Referanser:  
Dykkar:  
Vår: 20/9539 - 21/67219

Dato:  
07.10.2021

## Tilbakemelding detaljregulering for Ytre Eidsnes

Figur 13: Samla konsekvens for tema naturressursar

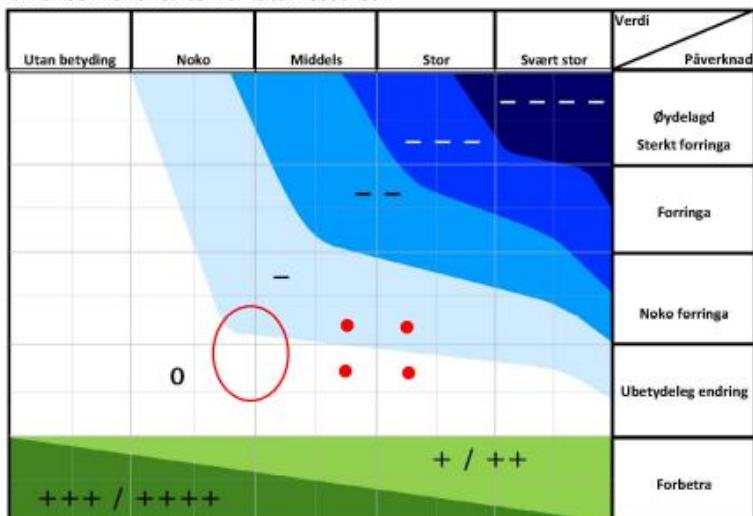
Sirkel på s. 17 i KU for naturressursar er plassert feil.

Verdi: middels/stor.

Påverknad: Ubetydeleg forringa/noko forringa.

Sirkel må flyttast til riktig plassering. 4 røde prikker er lagt inn for å vise kvadrat som burde innlemmast i sirkel.

Planomtale og KU må rettast opp i på dette punktet, slik at alle dokument samsvarar på konklusjon til verdi, påverknad og konsekvens.
